【SEキャビネットのレーザー加工範囲の修正について】

対象：SEキャビネット(SE35-1416,SE35-1419) 計2機種

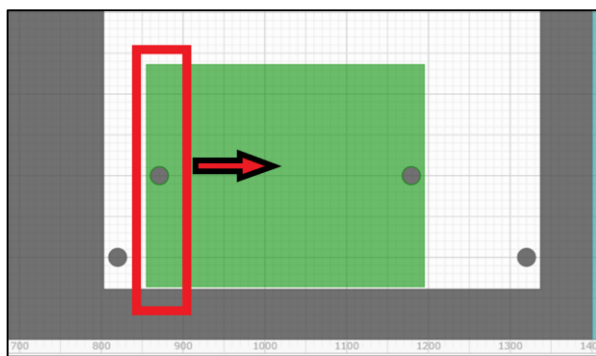
修正内容：図面ホルダ及び溶接ナット部の位置を修正

- 図面ホルダ：本来より左方向に50mm大きい。
- 溶接ナット：本来の位置から50mm左にずれている。
